Réaménagement de la M700 entre les échangeurs de la M 6d et de la M 952 Villeneuve d'Ascq - Hem

Pièce 3 C- Mémoire en réponse du maître d'ouvrage à l'avis de la MRAE

Figure 1 : Variante de l'AVP Département

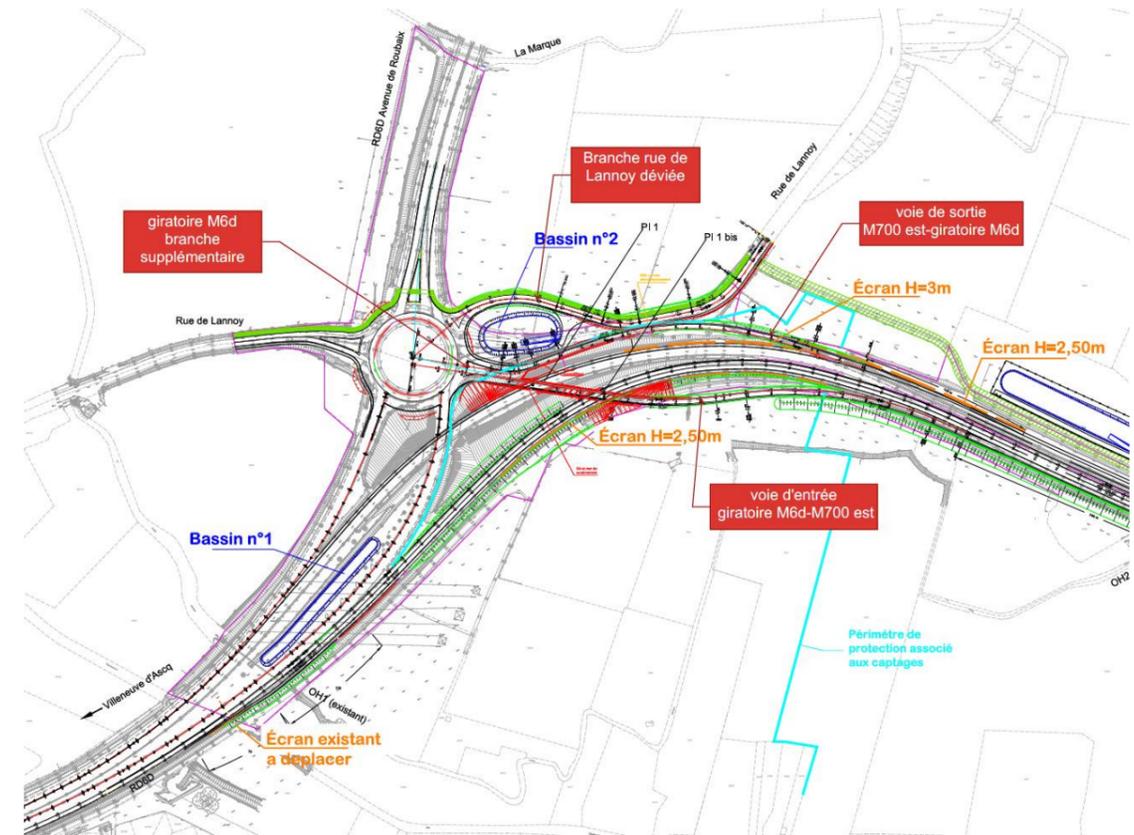
L'autorité environnementale recommande de reprendre l'ensemble des scénarii travaillés par la MEL et de les rendre plus explicites, via une meilleure illustration et une description technique.

Concernant l'échangeur M6D, les variantes étudiées sont présentées ci-après.

■ Variante de l'AVP Département

L'Avant-projet du département prévoit la construction d'un échange complet branché directement sur l'actuel carrefour giratoire de la M6d.

Figure 6 : Zones à urbaniser à proximité de l'aire d'étude (Source : PLU3)

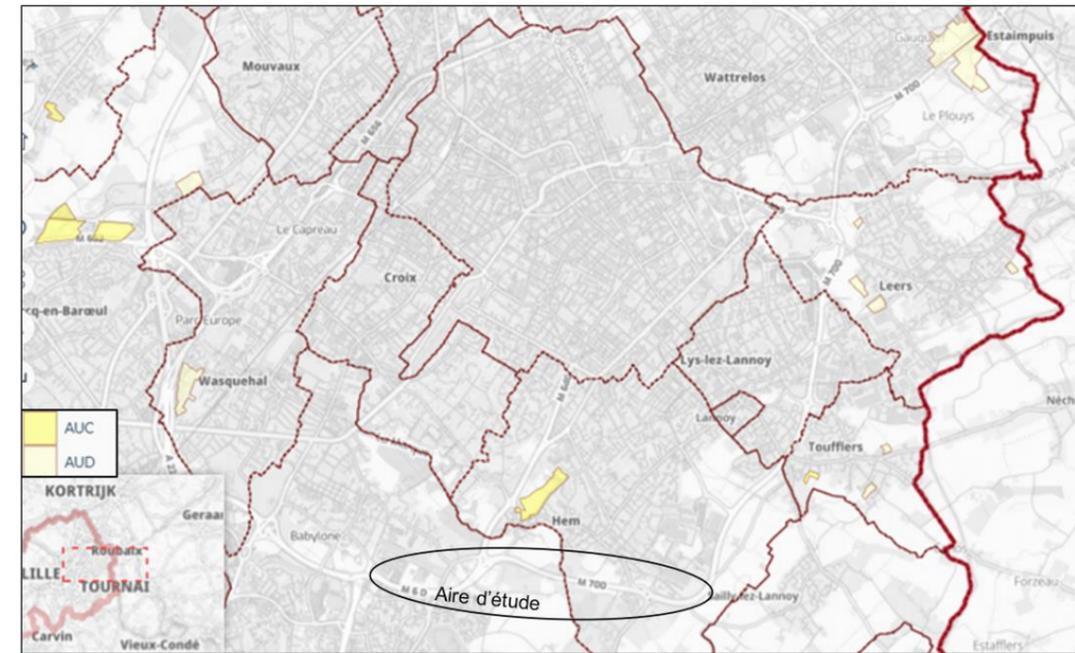
- de compléter l'étude d'impact et d'indiquer le nombre d'hectares qui seront artificialisés lors de la réalisation du projet,
- de développer la partie dédiée à l'analyse des conséquences du projet sur un développement potentiel de l'urbanisation en précisant le nombre d'hectares qui risquent d'être impactés,
- d'étudier les impacts de l'artificialisation induite par le projet.

Par ailleurs, concernant les conséquences du projet sur un développement potentiel de l'urbanisation, il ressort du zonage du PLU3 de la Métropole de Lille que le projet est situé à proximité d'une seule zone à urbaniser (zone à urbaniser constructible « AUC ») situé à Hem. Les zones à urbaniser à proximité de l'aire d'étude figure ci-après.

Aux termes du règlement du PLU3, les zones à urbaniser sont dites " zones AU ". Ce sont les secteurs destinés à être ouverts à l'urbanisation.

Figure 16 : Cartographie des trajets Ouest-Est le matin et Est-Ouest le soir

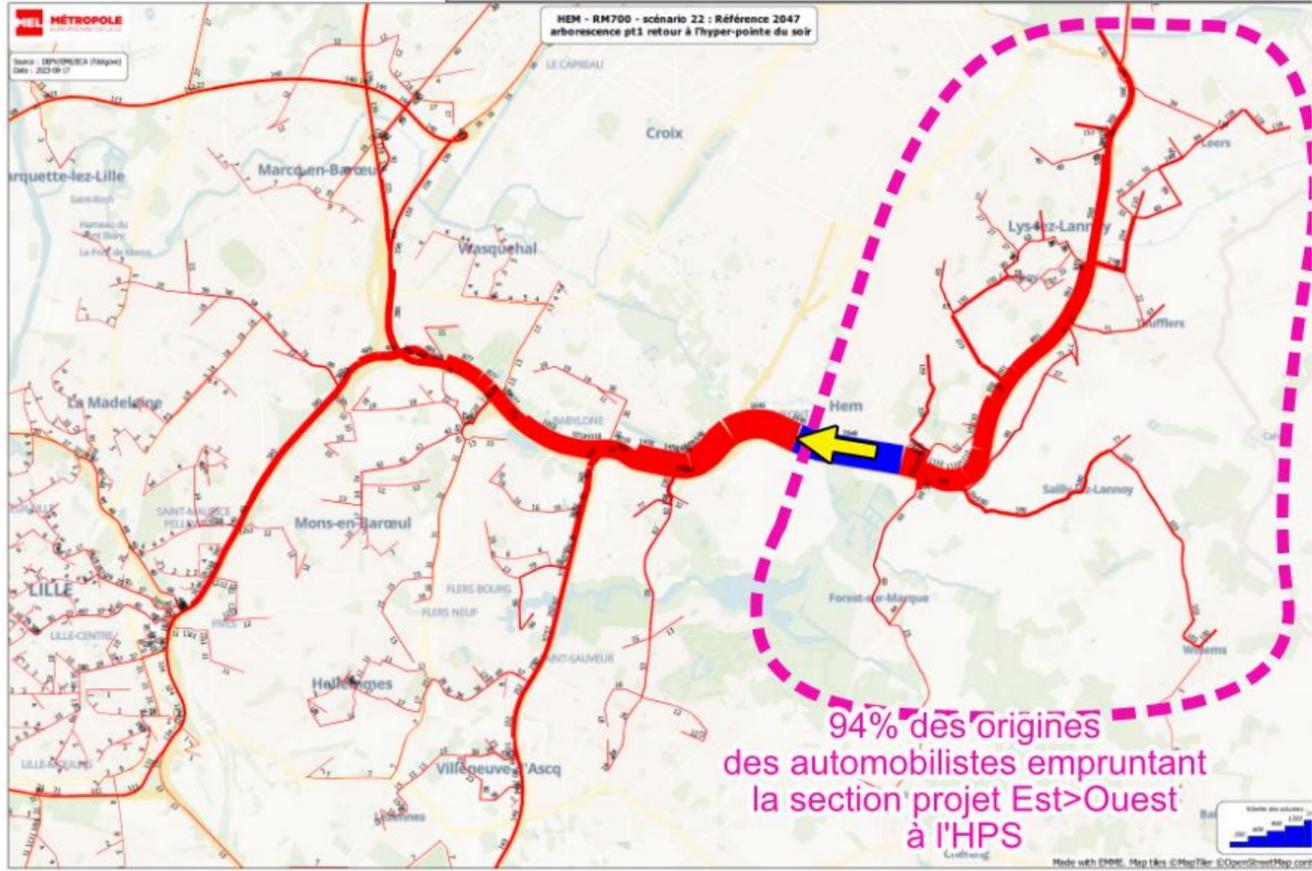
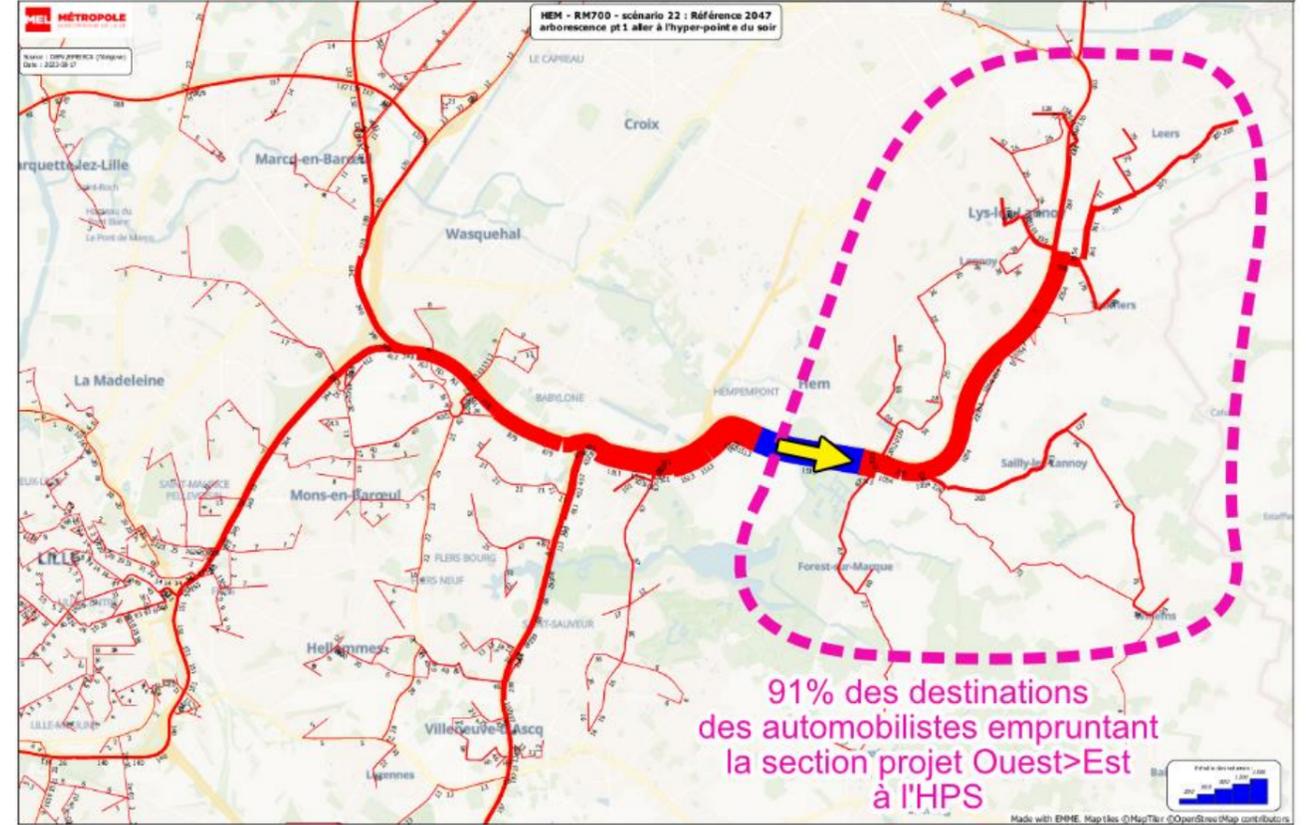
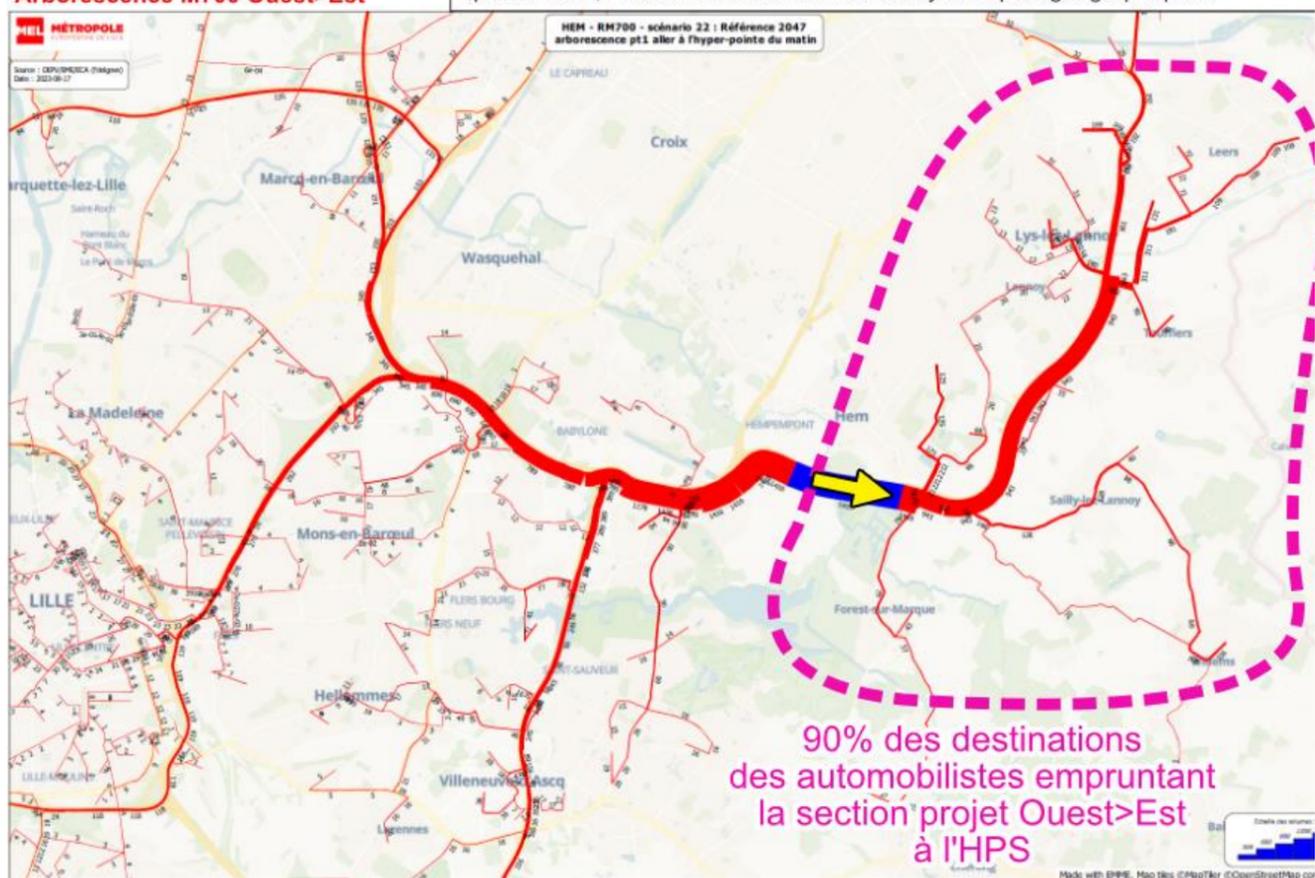
L'autorité environnementale recommande de compléter l'étude avec des cartes permettant de visualiser les trajets Ouest-Est le matin et Est-Ouest le soir, ainsi que par une analyse plus fine des motifs de déplacement pour identifier les bénéficiaires du projet.

Les arborescences des dynamiques circulatoires secondaires Ouest>Est le matin et Est>Ouest le soir figurent ci-après.

Figure 18 : Modélisation du trafic des autres variantes envisagées

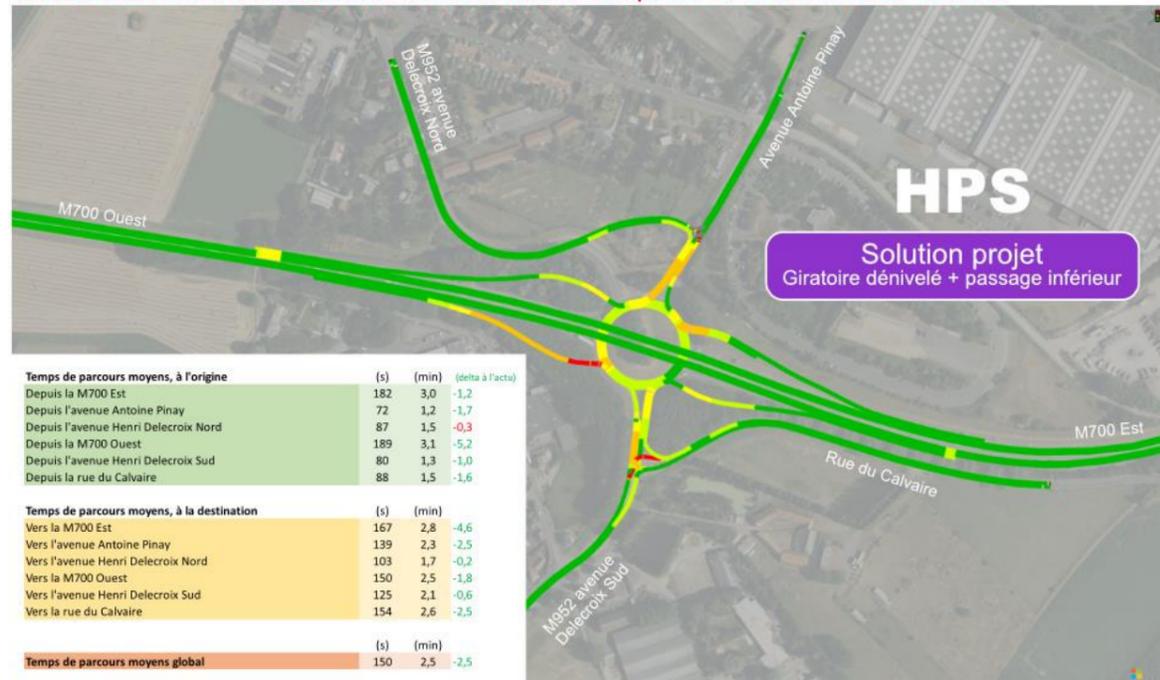
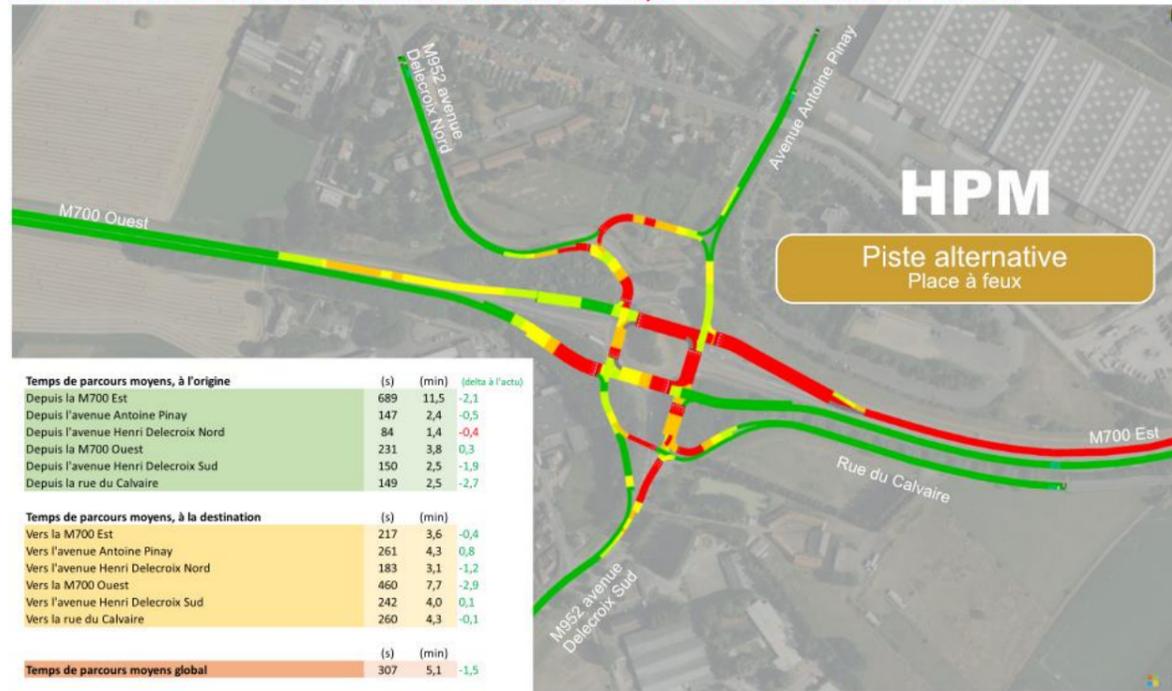
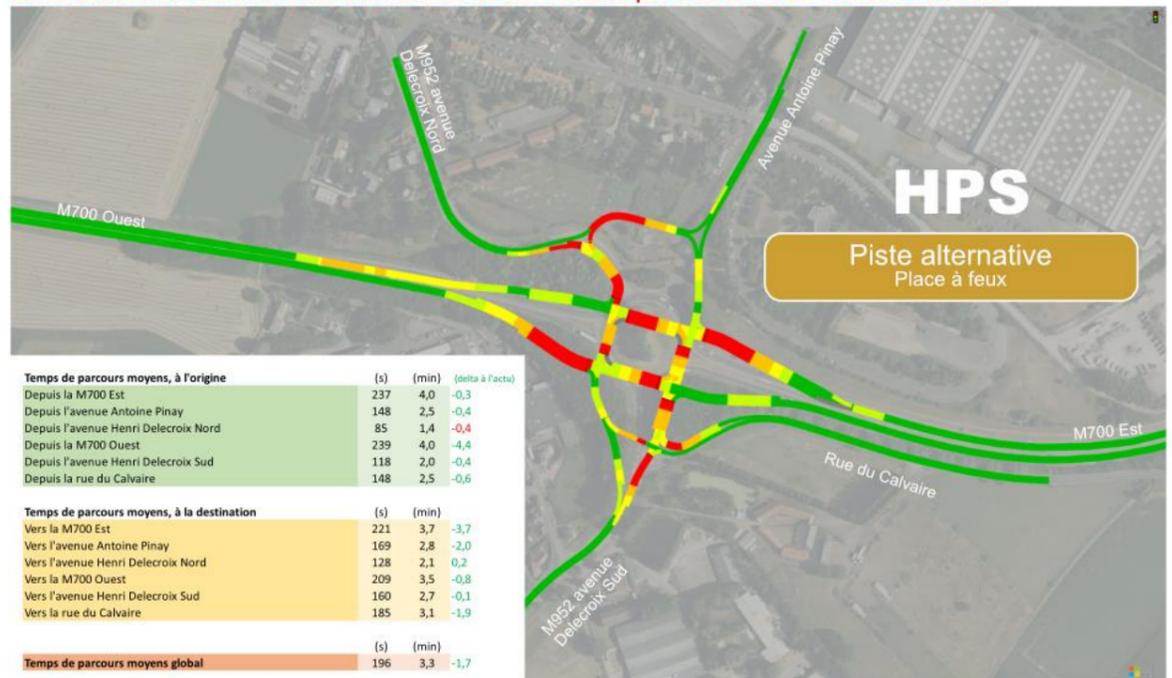
L'autorité environnementale recommande de modéliser les autres variantes envisagées afin de démontrer que celle retenue est la plus apte à fluidifier le trafic.

Le dossier est complété conformément aux attentes de la MRAE. Les compléments sont inscrits dans la Pièce 3A - Évaluation environnementale - Analyse des effets du projet sur l'environnement et mesures proposées (§ 2.5.4.3).
